規格變更通知

HS5B 型 安全開關

茲因 HS5B 型安全開關的部分形狀變更如下，特此通知。

變更內容

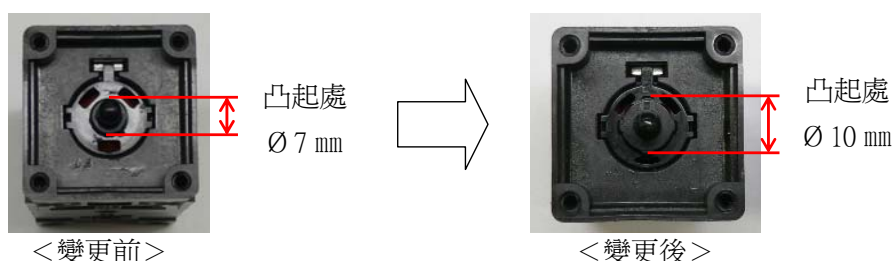
◆操作頭部 (僅 樹脂頭型 為變更對象)

※金屬頭型發售之際已經是變更後的形狀。

◆本體 (變更對象為 樹脂頭型 及 金屬頭型 全機種)

※變更前的操作頭部(孔徑7mm)和變更後的本體(凸起10mm)以形狀來說，無法裝在一起。

HS5B型安全開關，因為是以出貨時的操作頭部及本體的整組組合來作製品的保證，所以請勿更換成其他的HS5B型安全開關的操作頭部或本體。

因此，請注意，如果誤把兩者勉強地裝在一起，會發生故障。
